**AVIS RELATIF À LA PROTECTION
CONTRE LES EVENTUELS EFFETS NOCIFS ET NUISANCES
PROVOQUÉS PAR LES RAYONNEMENTS NON IONISANTS
GÉNÉRÉS PAR DES ANTENNES ÉMETTRICES STATIONNAIRES**

Commune : SERAING - Exploitant : ORANGE

Référence exploitant : 222L1_2 / 30115L1_2 / 40115L1_2 / 50115L1_2

Rapport n° 603 / 2024

Figure 1 : Vue en plan des lieux de séjour et des points de contrôle

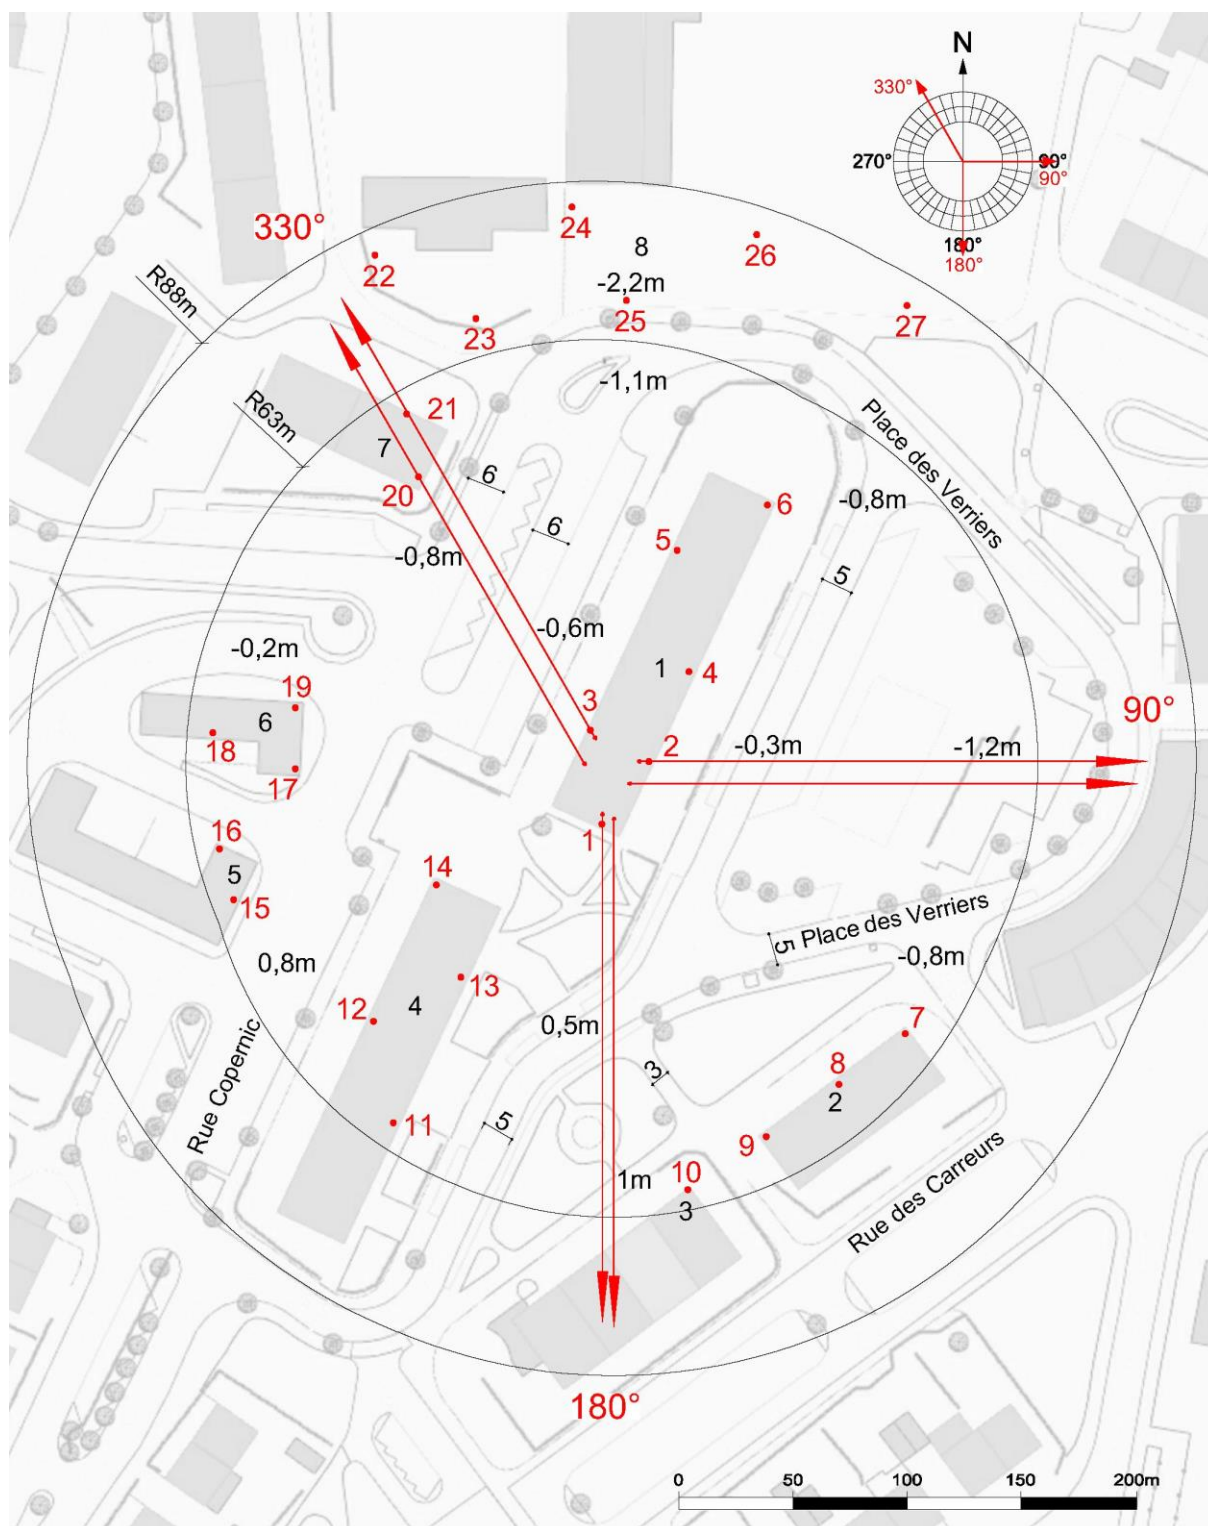
Les fréquences d'émission, la puissance rayonnée par chacune des antennes et leur gain permettent de déterminer le rayon de la zone à analyser. Tout dépassement de la limite par installation est exclu en dehors de cette zone. Le tableau 2 reprend les 35 LS² pour lesquels l'indice d'exposition est le plus élevé. Les différentes colonnes indiquent :

- le numéro du point de contrôle repris sur un des plans de la figure 1;
- le numéro du LS dans lequel se trouve le point de contrôle de la 1^{ère} colonne ;
- l'atténuation d'obstacle prise en compte pour le calcul de l'indice d'exposition dans le LS ;
- le résultat du calcul de l'indice d'exposition.

En ce qui concerne les antennes de l'installation mentionnées dans le tableau 1, la distance maximale à laquelle la limite pourrait être atteinte, à l'extérieur, est égale à 88,4 m. S'il n'y a pas de LS à une distance inférieure, les antennes respectent forcément la limite d'immission.

Dans le cas des LS situés à l'intérieur des bâtiments, une atténuation d'obstacle est prise en compte et il en résulte que la distance maximale à laquelle la limite pourrait être atteinte se réduit à 62,6 m.

Les résultats de l'évaluation décrite au paragraphe 4 indiquent que les antennes émettrices stationnaires de l'installation faisant l'objet du présent avis ne produisent pas, dans un lieu de séjour, un rayonnement électromagnétique maximum supérieur aux limites fixées à l'article 4 du décret.

Figure 2 : Vue en plan des installations d'antennes dans un rayon de 300 mètres autour de l'installation faisant l'objet de la demande d'avis

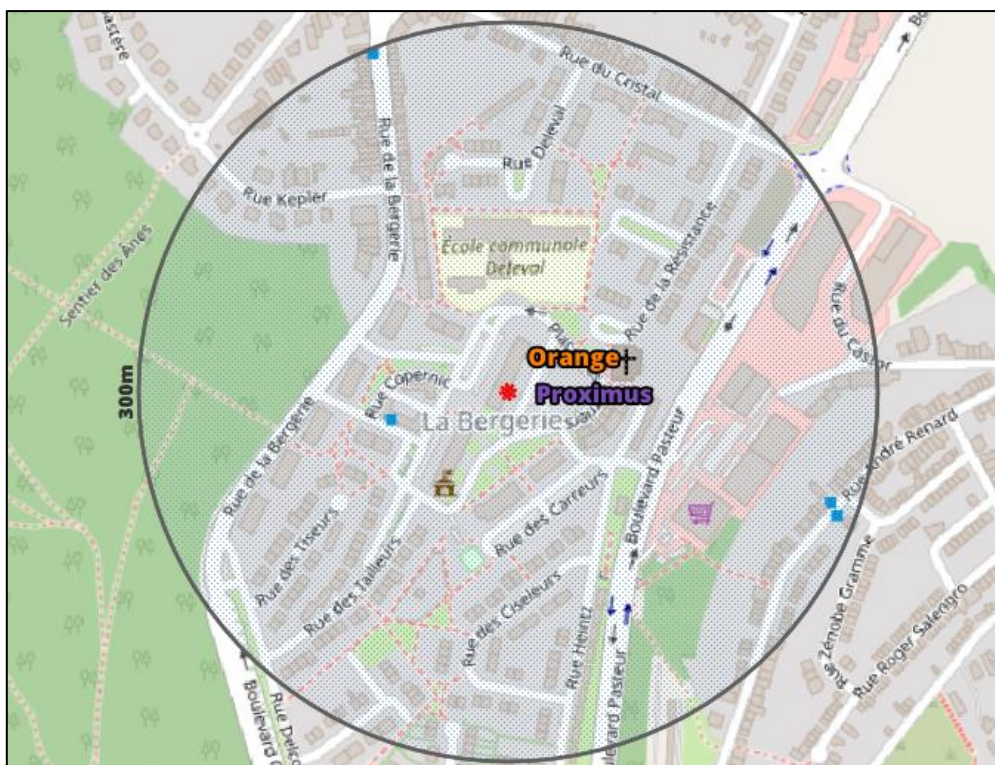
Le plan en projection verticale de la figure 2 indique la localisation des installations d'antennes émettrices stationnaires visées par le décret et situées dans un rayon de 300 mètres autour de l'installation référencée dans le paragraphe 2 et localisée au centre du cercle. Les données de localisation de ces antennes et les avis correspondant sont accessibles via le cadastre en ligne des antennes émettrices stationnaires⁶. Les installations prises en compte dans l'évaluation du respect de la limite cumulative sont les installations d'antennes émettrices déclarées en service par l'exploitant à la date du présent avis, à l'exception de l'installation référencée dans le paragraphe 2 et éventuellement d'autres installations ayant fait l'objet d'une demande d'avis à la même date et qui sont situées à l'intérieur de la zone de 300 mètres de rayon.

- a) il y a au plus 4 installations d'antennes émettrices stationnaires présentes dans la zone d'évaluation de 300 mètres de rayon représentée dans la figure 2, y inclus l'installation référencée dans le paragraphe 2 : la limite cumulative définie à l'article 4, §2 du décret est nécessairement respectée dans les lieux de séjour à l'intérieur de la zone d'évaluation de 300 mètres de rayon ;

- b) il y a exactement 5 installations d'antennes émettrices stationnaires présentes dans la zone d'évaluation de 300 mètres de rayon représentée dans la figure 2, y inclus l'installation référencée dans le paragraphe 2 et il existe, pour 3 ou 4 de ces installations, un avis attestant le respect de la limite abrogée de 3 V/m : la limite cumulative définie à l'article 4, §2 du décret est nécessairement respectée dans les lieux de séjour à l'intérieur de la zone d'évaluation de 300 mètres de rayon ;

- c) dans tous les autres cas, il a été vérifié que la limite cumulative définie à l'article 4, §2 du décret n'est pas dépassée dans les lieux de séjour sur base du nombre d'installations localisées dans la zone d'évaluation de 300 mètres de rayon représentée dans la figure 2, de leur localisation ainsi que des données inscrites dans la figure 1 et au paragraphe 4 du présent avis et dans les avis attestant le respect de la limite par installation ou de la limite abrogée de 3 V/m relatifs aux autres installations reprises dans la figure 2.

Compte tenu des considérations ci-dessus, il apparaît que l'intensité du rayonnement électromagnétique généré, dans les lieux de séjour situés dans un rayon de 300 mètres autour de l'installation référencée dans le paragraphe 2, par l'ensemble des antennes émettrices stationnaires de l'ensemble des exploitants du même site d'antennes émettrices stationnaires respecte la limite fixée à l'article 4, § 2 du décret.
